Commune de Saint-Maurice-de-Beynost (01700)

**Projet de révision du Plan Local d'Urbanisme
(PLU) et du zonage d'assainissement et des
eaux pluviales**

**Annexes au rapport du commissaire
enquêteur**

Rapport établi par Monsieur Alain Avitable,
Commissaire Enquêteur
Novembre 2025
Référence TA : E250001079/69

(Extrait du projet de PLU – Plan de zonage)

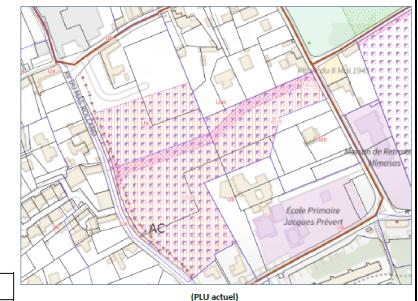
Le classement en zone 2AU de parcelles actuellement classées en zone Urbaine n'est justifié ni en fait ni en droit.

(Extrait du projet de PLU – Plan de zonage)

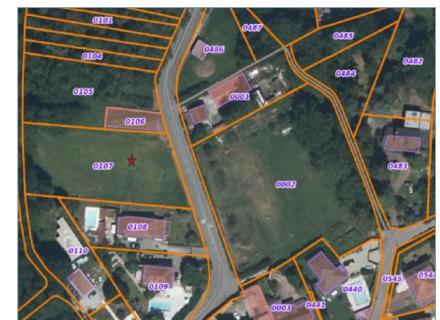
- La parcelle ne présente pas de boisements remarquables, ni d'espèces protégées avérées sur le site, elle ne bénéficie pas d'un périmètre de servitude d'utilité

publique majeure (réserves d'eau, canalisation de gaz, etc.) qui exigerait une protection absolue ;

39 – Elisabeth GRUMEL

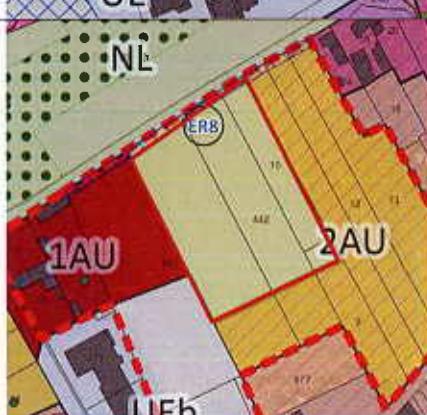
Conteste le classement des parcelles AD442, AD441, AD10 et 9 en zone NL et souhaite leur reclassement en zone 1AU

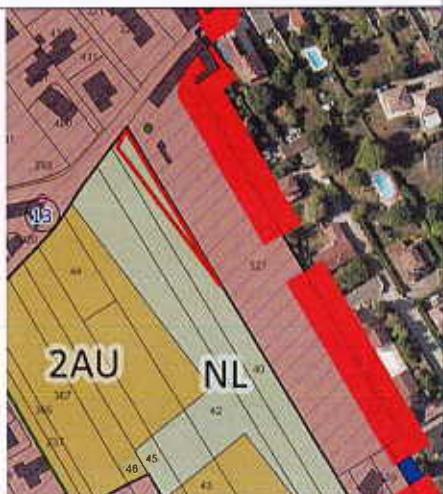
Conteste la volonté de transformer la parcelle 479 en espace public, relève que cet espace est privé et qu'un recours au TA est en cours pour un litige antérieur. La SCI La-Pierre Blanche estime qu'il s'agit d'un acharnement sur sa personne.

La légende de l'OAP sera modifiée. Il s'agit d'un espace à requalifier, mais qui ne relève pas du domaine public.

30 – Mme ALCINA Marie

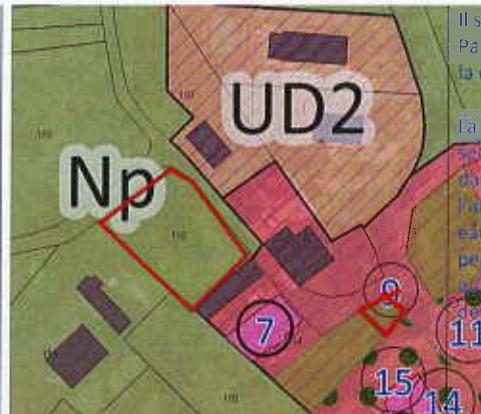
Je me permets de solliciter que la totalité de l'assiette foncière de ma maison soit placée en zone UD2 (3 parcelles constituées AD 8 + 2 autres). En effet il apparaît que la petite parcelle située à la limite ouest tout le long et d'une largeur de 4 m ait été oubliée. Elle est classée dans la zone UEB attenante et non comme les deux autres en UD2. Cette parcelle m'appartient et fait partie intégrante de la maison. Elle est d'autant [plus] importante qu'en cet emplacement il y a peu de terrain entre le bâti et la limite séparative, ce qui rend préjudiciable toute construction d'une hauteur supérieure me privant d'intimité, de vue, de soleil (dont l'implantation envisagée très bientôt de panneaux solaires). Le projet d'implantation du futur bâtiment de la résidence autonomie d'une longueur de 80 m, en R+2+combles, fait déjà l'objet d'une prise en compte de cette problématique d'ailleurs. Je vous remercie donc de bien vouloir rattacher cette petite parcelle à mon jardin en termes de zonage.

La voie d'accès à cette parcelle est trop exiguë pour autoriser de nouvelles constructions sur ce secteur. Un développement résidentiel sur la partie haute de la Cotière doit être limité à l'existant, dans un souci de préservation d'espaces naturels (Trame verte et bleue) et dans le souci d'éviter l'artificialisation des sols en prévention des potentiels risques de ruissellement en contrebas. Si les eaux de pluie ne sont pas contenues en amont des écoulements (et la Cotière constitue un espace perméable remarquable pour la commune), les eaux de ruissellement risquent de se frayer un passage à travers de l'urbanisation située en contrebas et déjà fortement artificialisée. Ce qui peut engendrer des problématiques d'écoulement parfois catastrophiques.

39 – Elisabeth GRUMEL

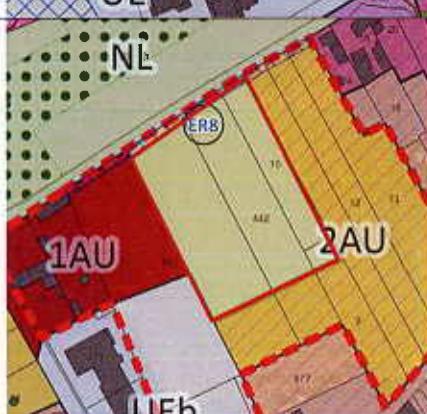
Conteste le classement des parcelles AD442, AD441, AD10 et 9 en zone NL et souhaite leur reclassement en zone 1AU

30 – Mme ALCINA Marie

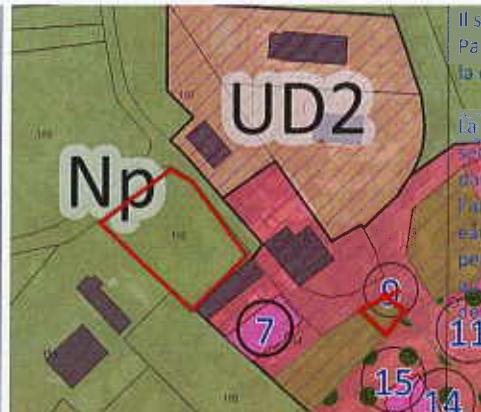
Je me permets de solliciter que la totalité de l'assiette foncière de ma maison soit placée en zone UD2 (3 parcelles constituées AD 8 + 2 autres). En effet il apparaît que la petite parcelle située à la limite ouest tout le long et d'une largeur de 4 m ait été oubliée. Elle est classée dans la zone UEB attenante et non comme les deux autres en UD2. Cette parcelle m'appartient et fait partie intégrante de la maison. Elle est d'autant [plus] importante qu'en cet emplacement il y a peu de terrain entre le bâti et la limite séparative, ce qui rend préjudiciable toute construction d'une hauteur supérieure me privant d'intimité, de vue, de soleil (dont l'implantation envisagée très bientôt de panneaux solaires). Le projet d'implantation du futur bâtiment de la résidence autonomie d'une longueur de 80 m, en R+2+combles, fait déjà l'objet d'une prise en compte de cette problématique d'ailleurs. Je vous remercie donc de bien vouloir rattacher cette petite parcelle à mon jardin en termes de zonage.

La voie d'accès à cette parcelle est trop exiguë pour autoriser de nouvelles constructions sur ce secteur. Un développement résidentiel sur la partie haute de la Cotière doit être limité à l'existant, dans un souci de préservation d'espaces naturels (Trame verte et bleue) et dans le souci d'éviter l'artificialisation des sols en prévention des potentiels risques de ruissellement en contrebas. Si les eaux de pluie ne sont pas contenues en amont des écoulements (et la Cotière constitue un espace perméable remarquable pour la commune), les eaux de ruissellement risquent de se frayer un passage à travers de l'urbanisation située en contrebas et déjà fortement artificialisée. Ce qui peut engendrer des problématiques d'écoulement parfois catastrophiques.

41 – Mme CHAKAMIAN Jannine

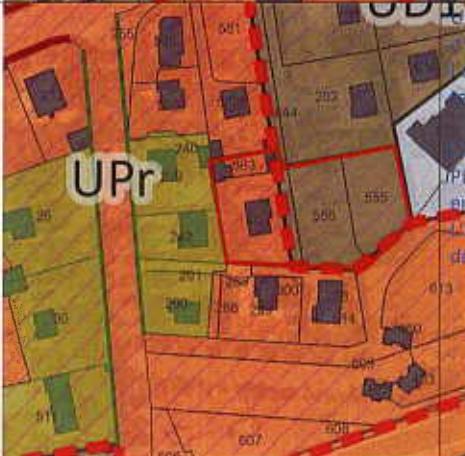
OAP1 (gare), parcelles AE 40, AE583 et AE 556 et 555. En zone UPr et AE 556 et 555 en zone UD1.

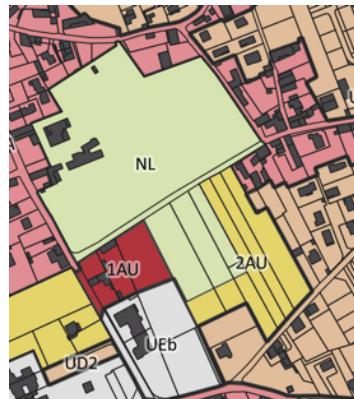
Dans cette optique, classer en zone 2AU les parcelles AD9 et AD10, avec un horizon d'urbanisation « à partir de 2035 » ne paraît pas cohérent.
